2. Projektbegleitende Arbeitsgruppensitzung in Groß Glienicke, 26.11.2013

Thema: Maßnahmenplanung im Teilgebiet Plane

biota - Institut für ökologische
Forschung und Planung GmbH

Temnitz - DE5868_173, Fließgew.-Typ: 15, Abschnitt AB03

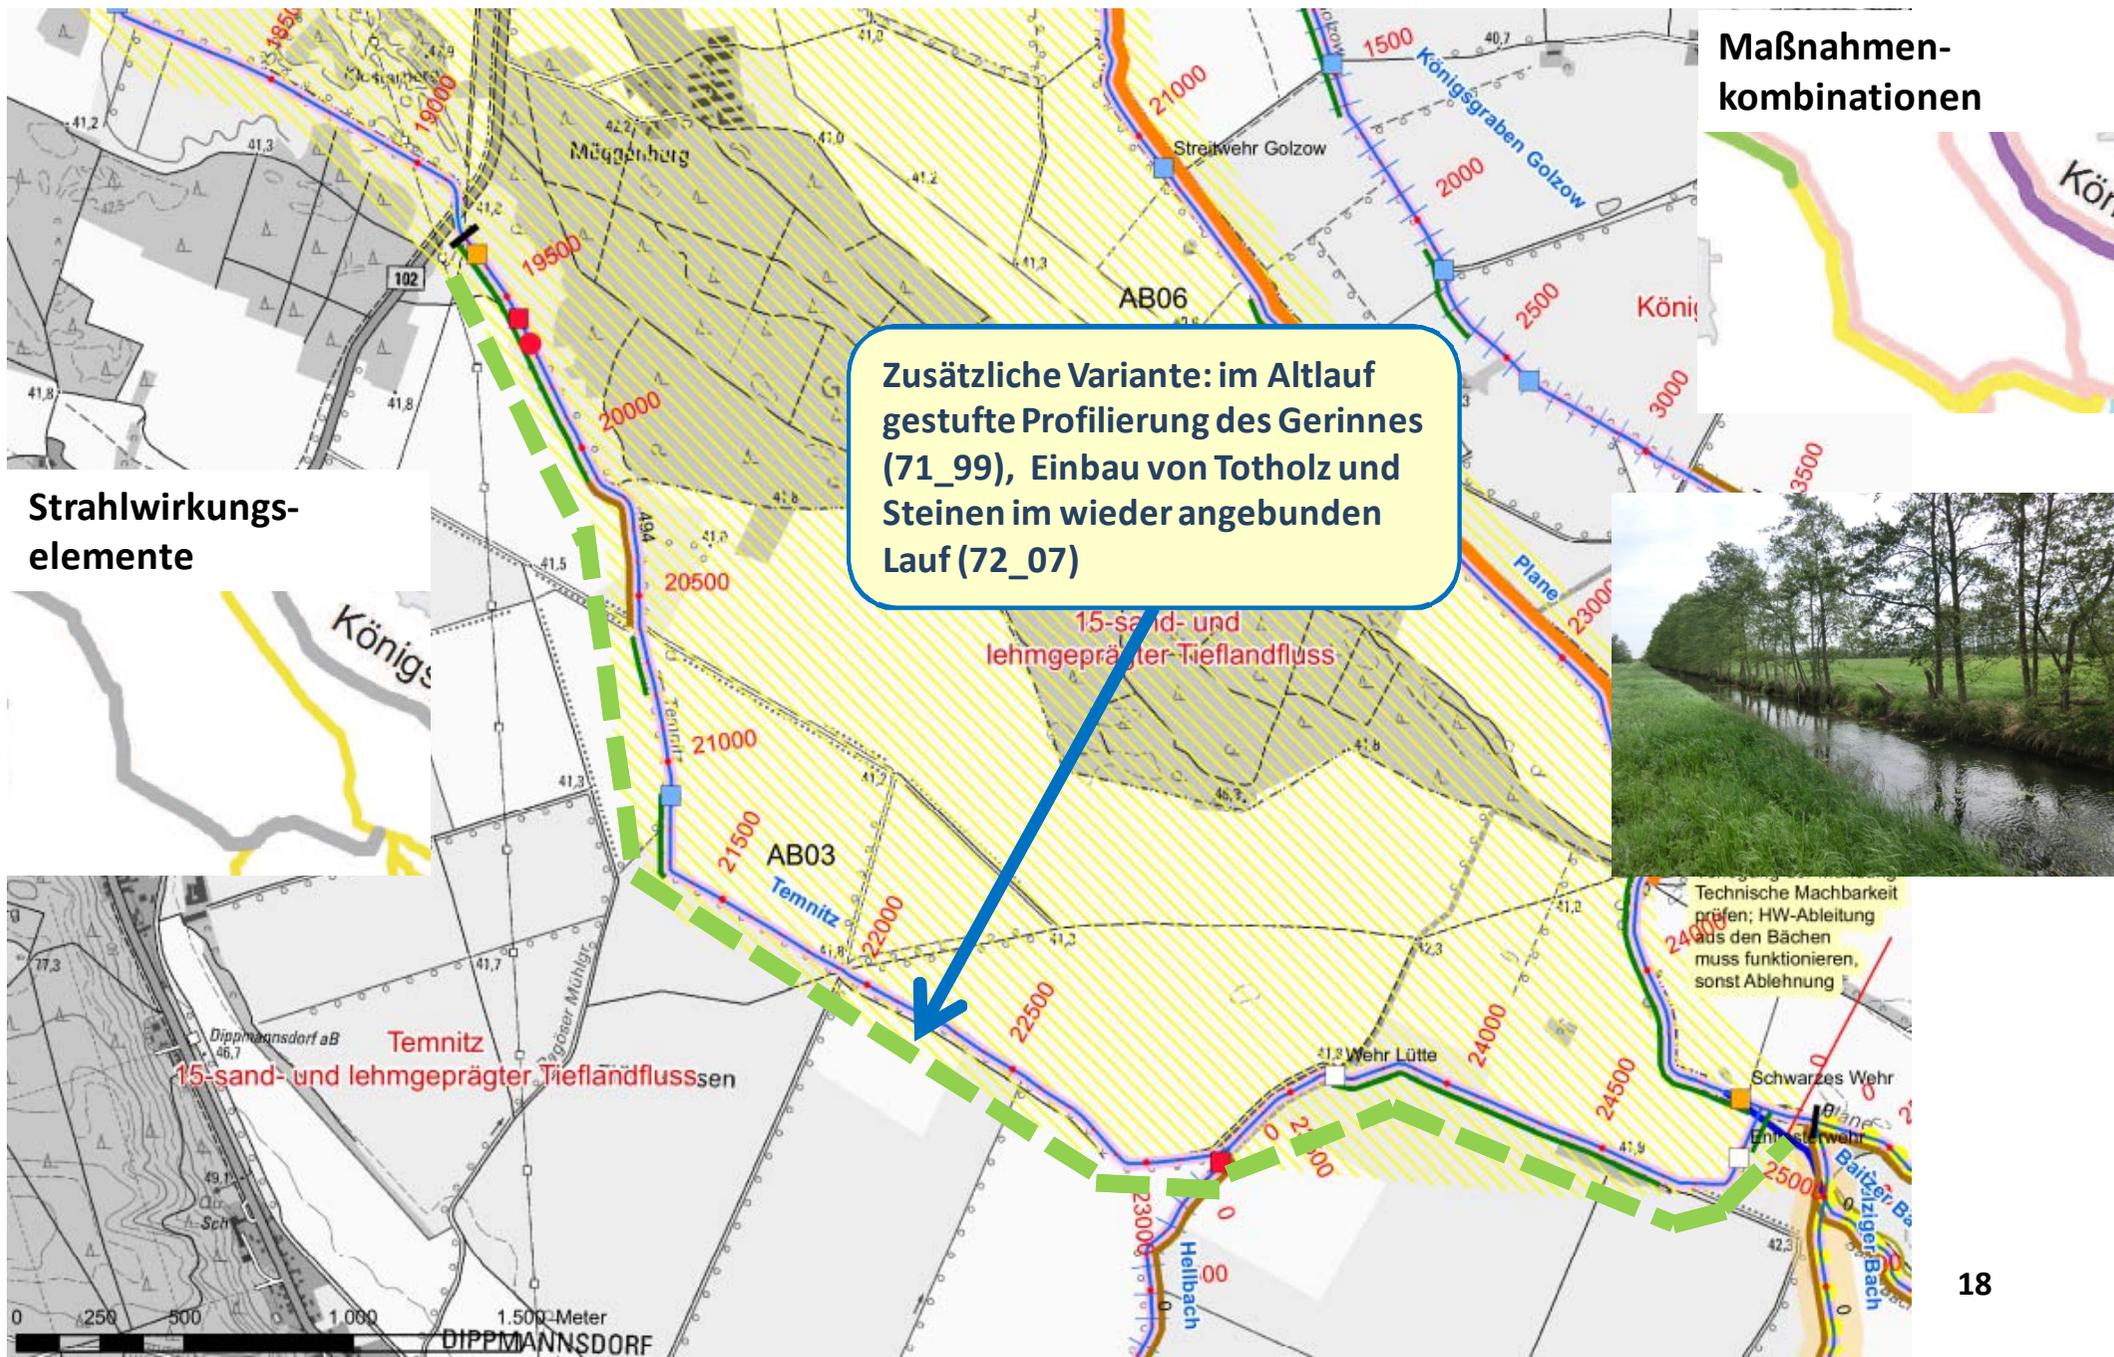
Zusätzliche Variante: im Altlauf gestufte Profilierung des Gerinnes (71_99), Einbau von Totholz und Steinen im wieder angebundenen Lauf (72_07)

Technische Machbarkeit prüfen: HW-Ableitung aus den Bächen muss funktionieren, sonst Ablehnung

Belziger Bach - DE5864_170, Fließgew.-Typ: 14, Abschnitt AB04 und AB05

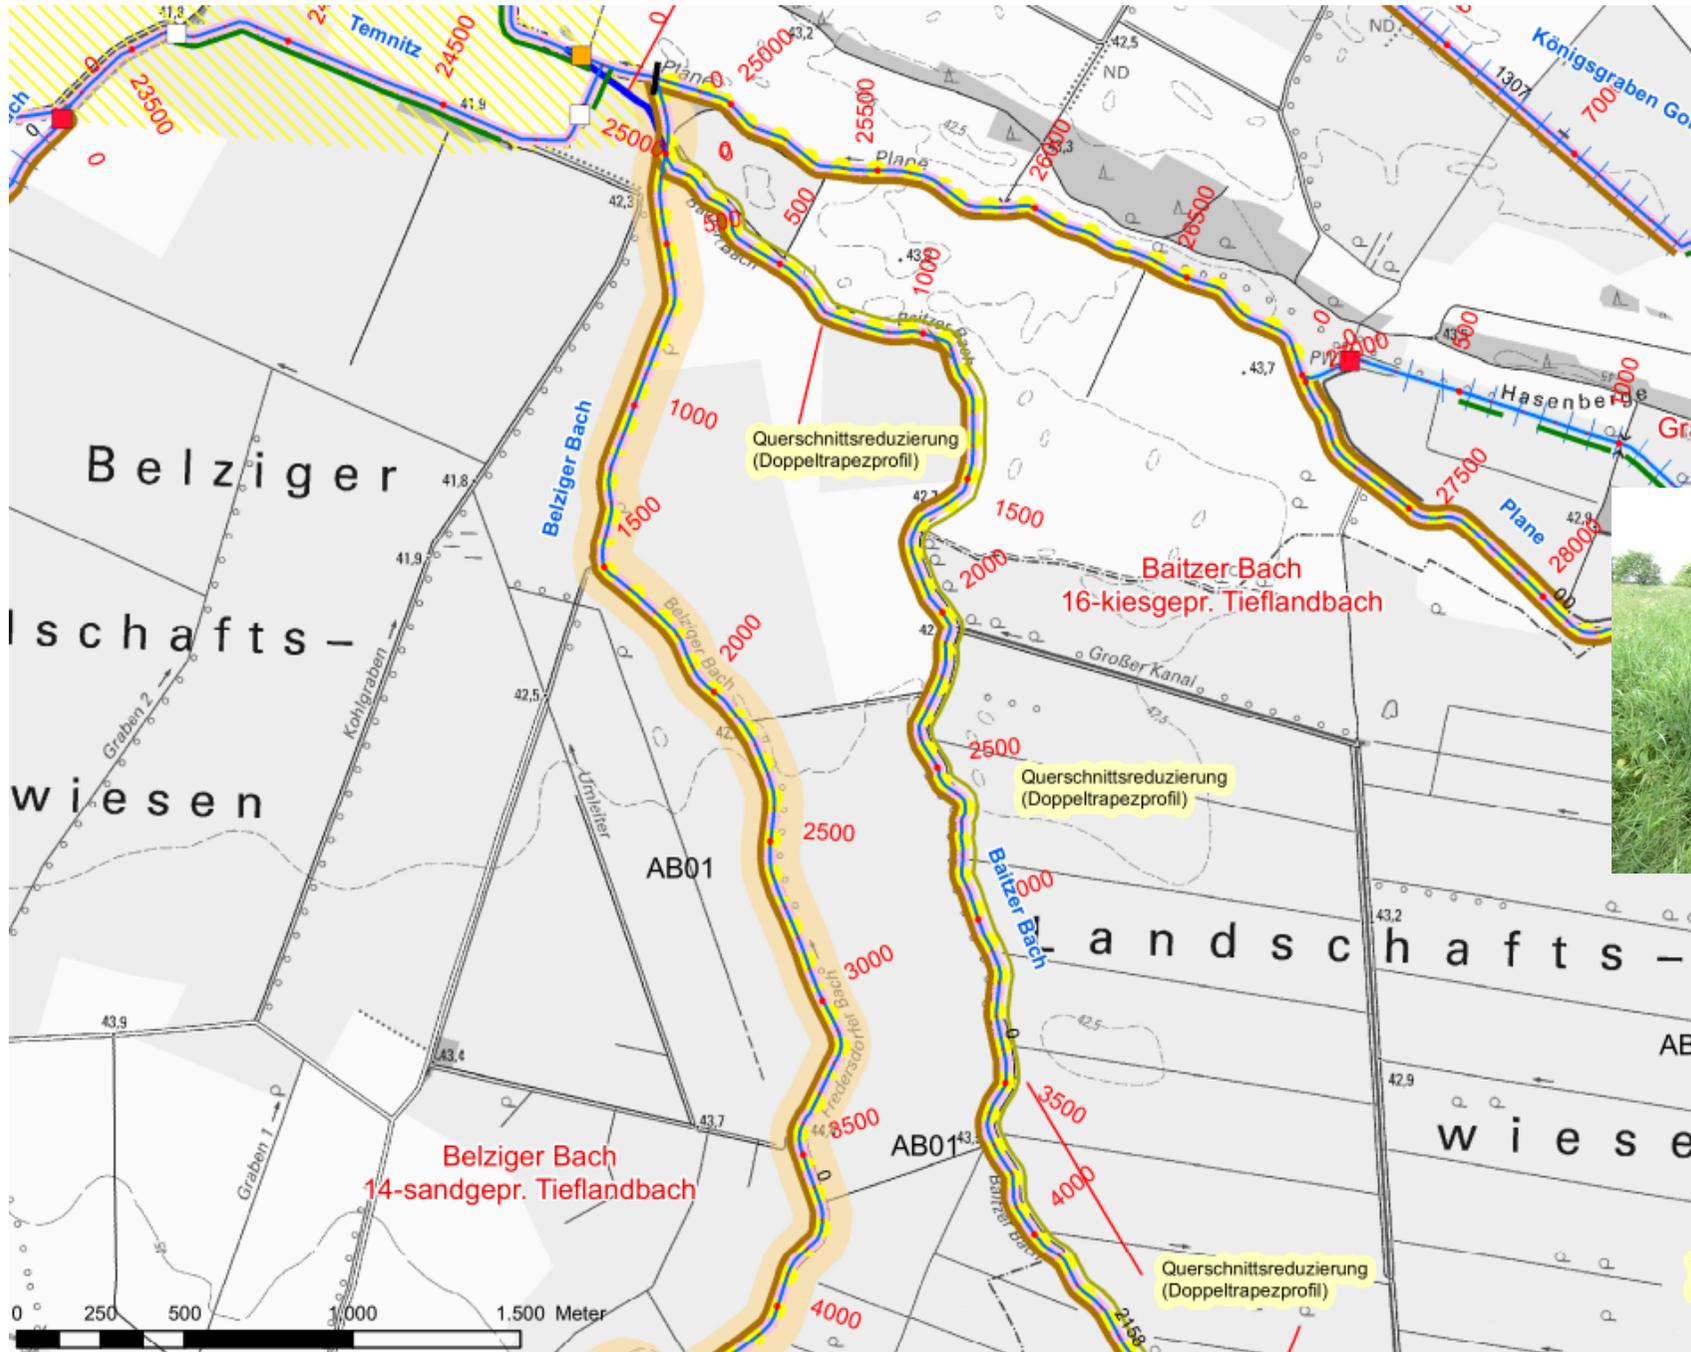
Zusätzliche Maßnahme: Einbau von natürlichen Habitatelementen z.B. Totholz, Steine (72_07)

Baitzer Bach - DE58644_445, Fließgew.-Typ: 16, Abschnitt AB01 und AB02

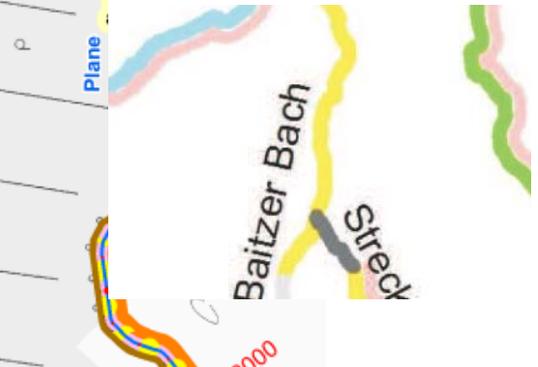
Zusätzliche Maßnahme: Einbau von natürlichen Habitatelementen z.B. Totholz, Steine (72_07)

Hellbach - DE58682_446, Fließgew.-Typ: 11, Abschnitt AB01 und AB02

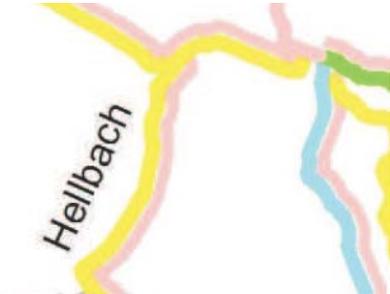
Zusätzliche Variante: gestufte Profilierung des Gerinnes innerhalb des vorhandenen Profils (71_99), Einbringen von naturraumtypischen Substraten (71_03)

Hellbach - DE58682_446, Fließgew.-Typ: 11, Abschnitt AB02

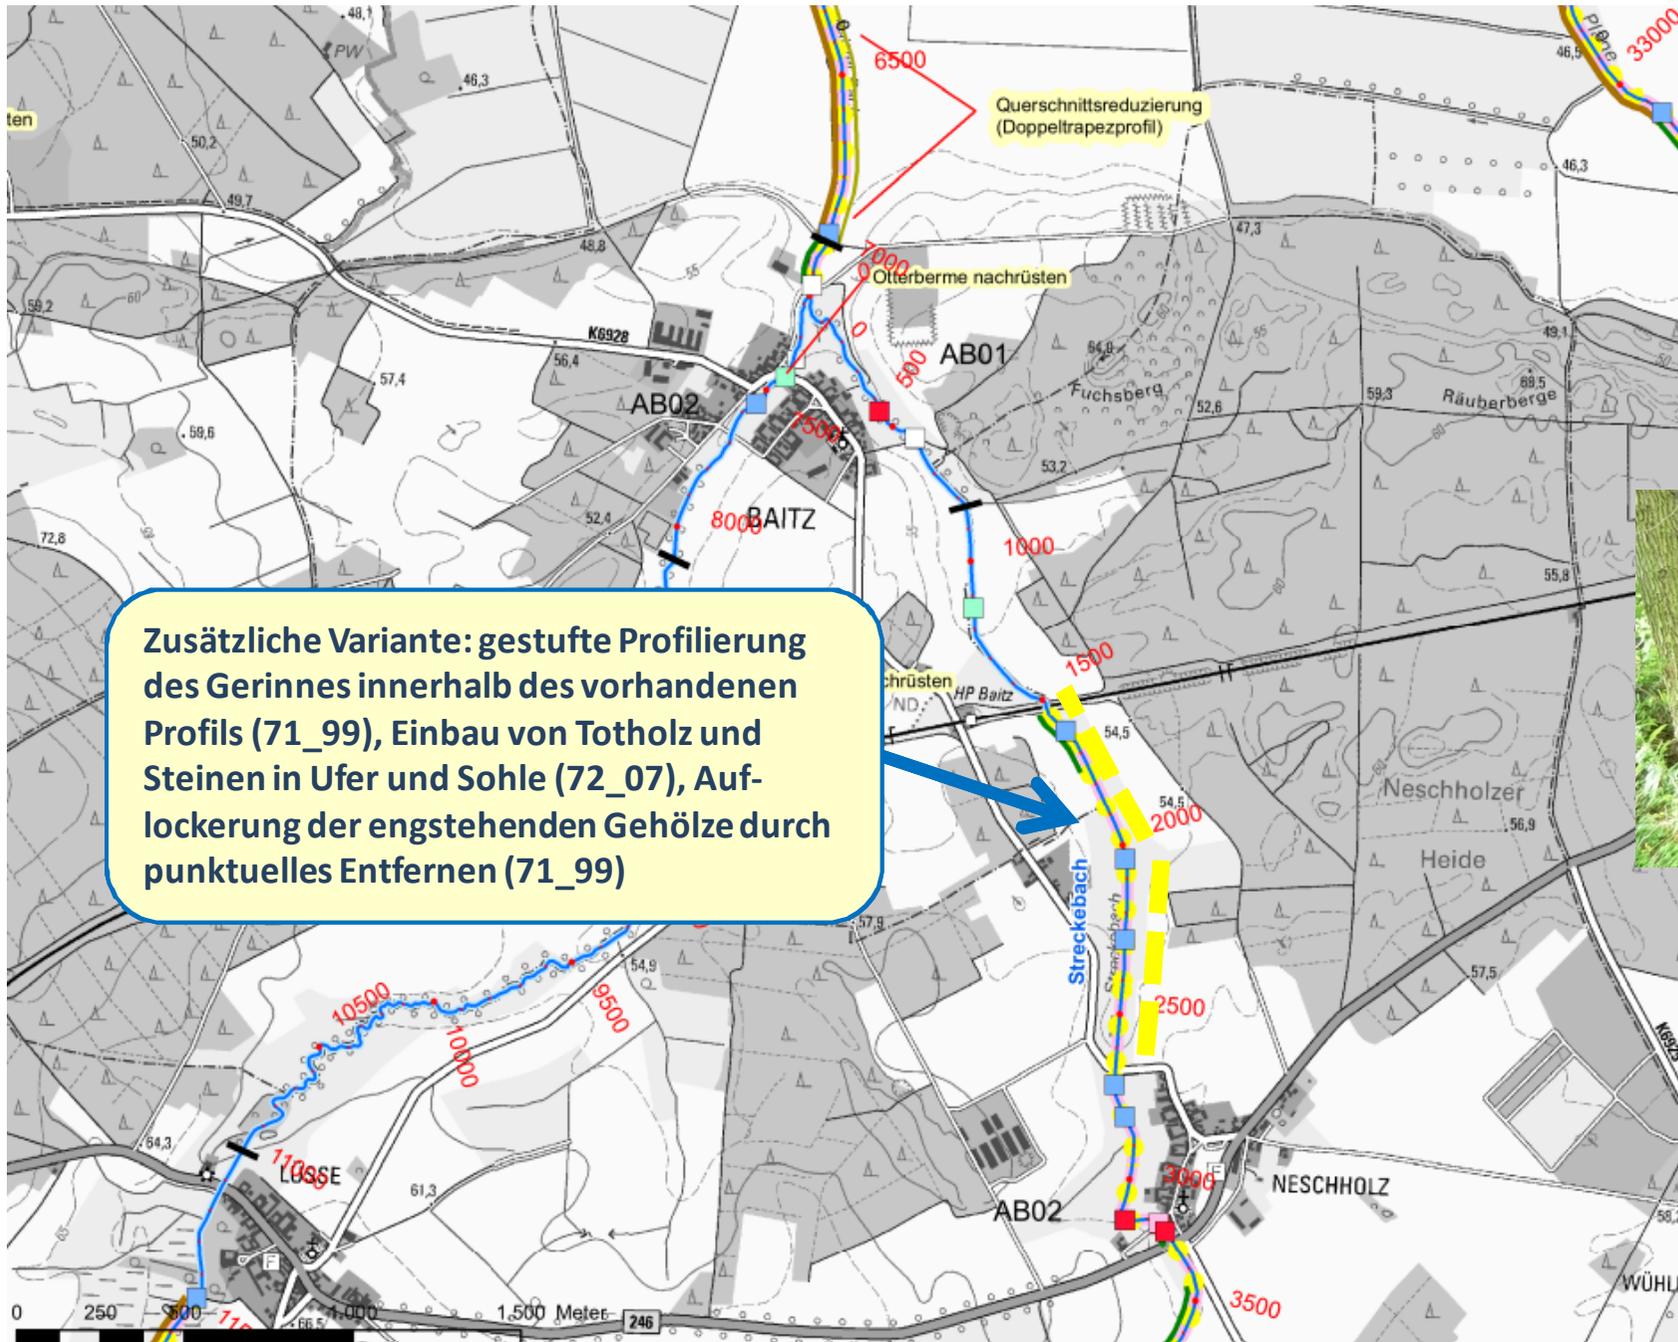
Zusätzliche Variante: gestufte Profilierung des Gerinnes innerhalb des vorhandenen Profils (71_99), Einbringen von naturraumtypischen Substraten (71_03)

Streckebach - DE586442_914, Fließgew.-Typ: 14, Abschnitt AB01 und AB02

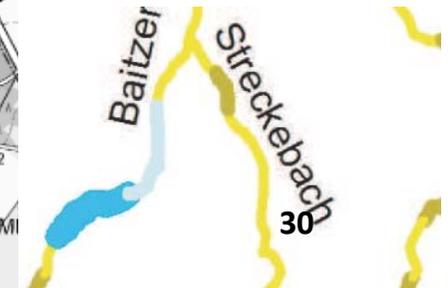
Zusätzliche Variante: gestufte Profilierung des Gerinnes innerhalb des vorhandenen Profils (71_99), Einbau von Totholz und Steinen in Ufer und Sohle (72_07), Auflockerung der engstehenden Gehölze durch punktuelles Entfernen (71_99)

Dahnsdorfer Bach - DE58634_443, Fließgew.-Typ: 14, Abschnitt AB01 und AB02

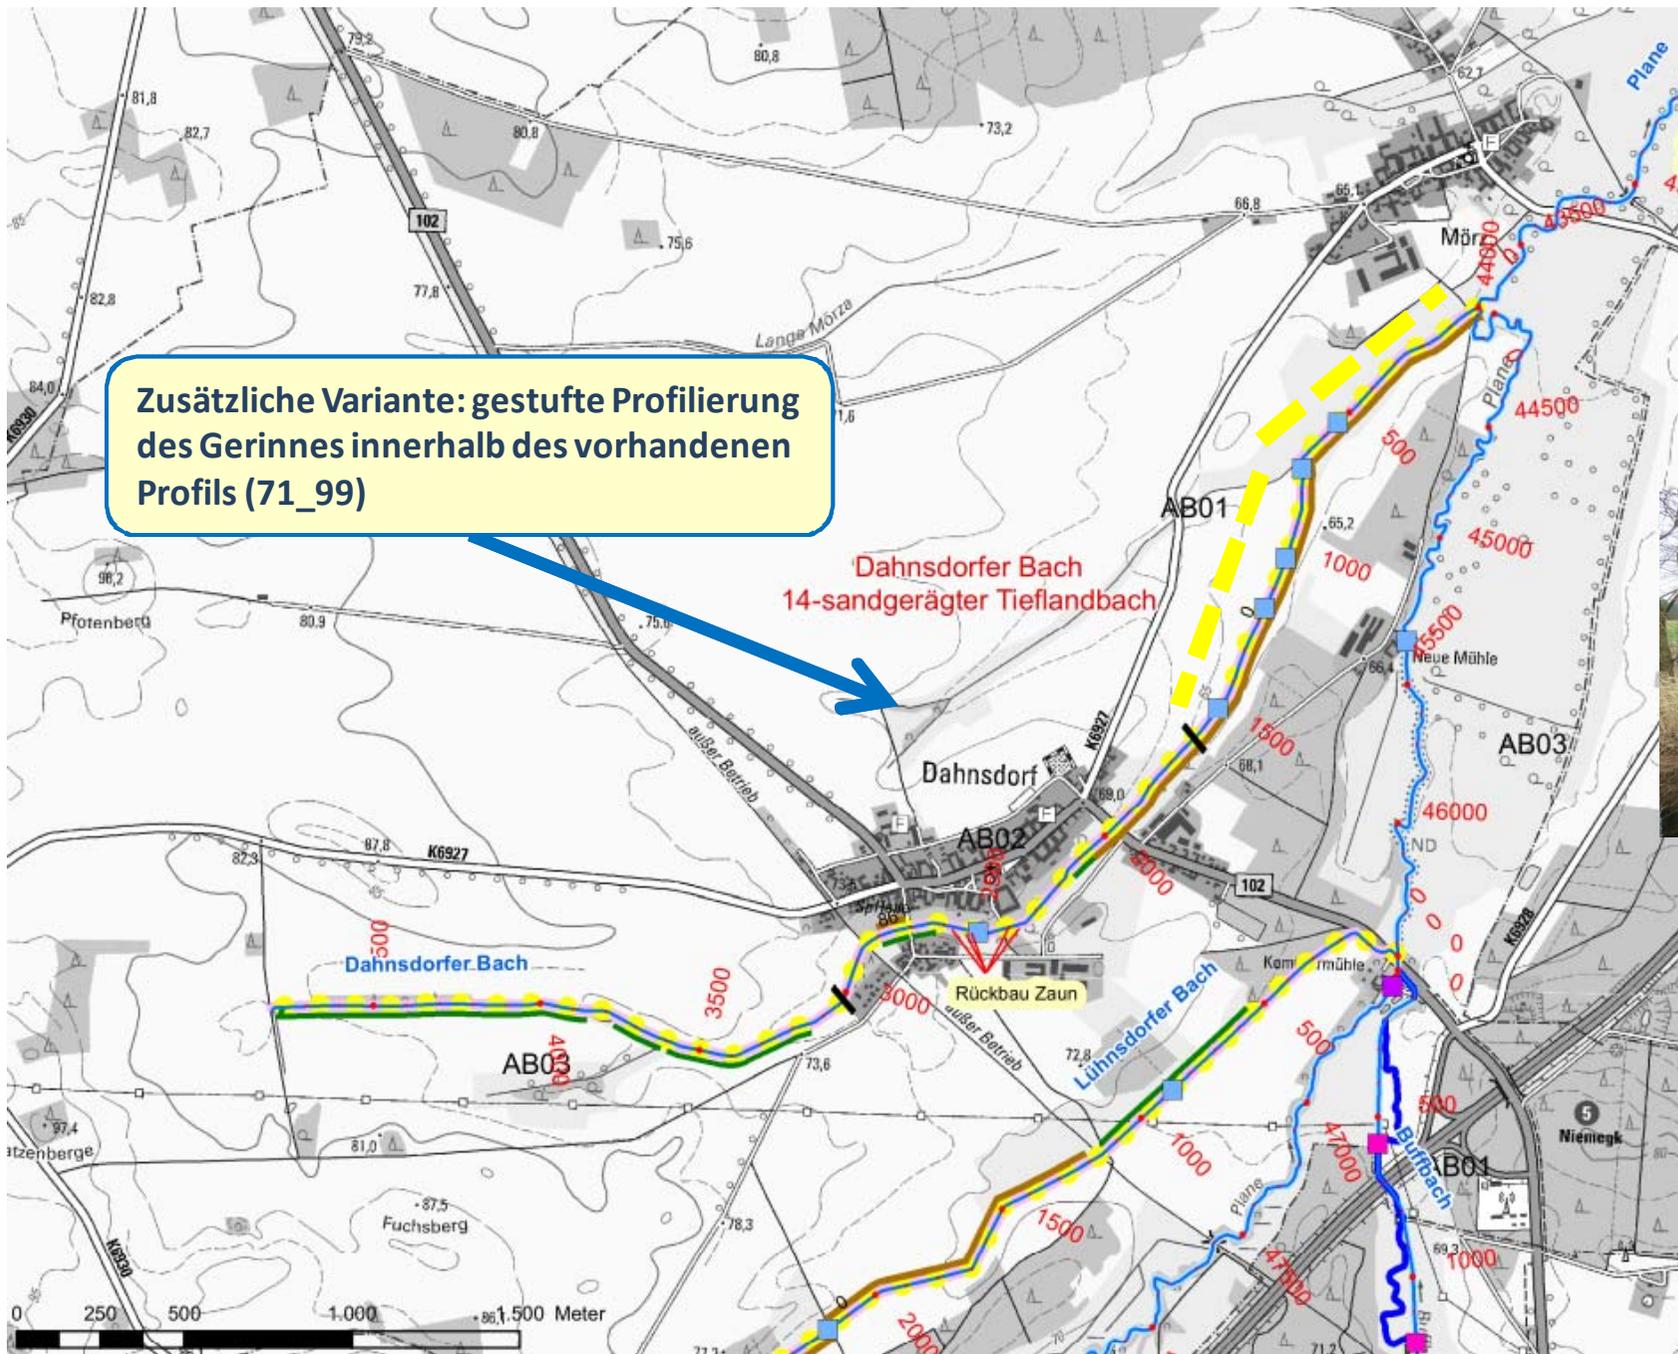
Zusätzliche Variante: gestufte Profilierung des Gerinnes innerhalb des vorhandenen Profils (71_99)

Adda - DE58622_441, Fließgew.-Typ: 14, Abschnitt AB01 und AB02

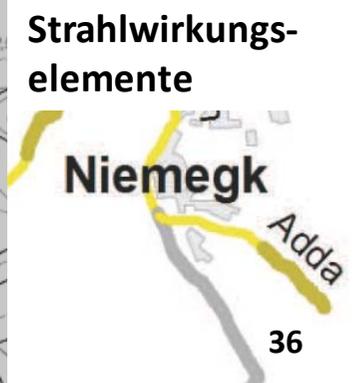
Zusätzliche Variante: Laufverschwenkung und -gestaltung in einer gegliederten abgestuften Profilierung (72_99), natürliche Habitatelemente einbauen (72_07)
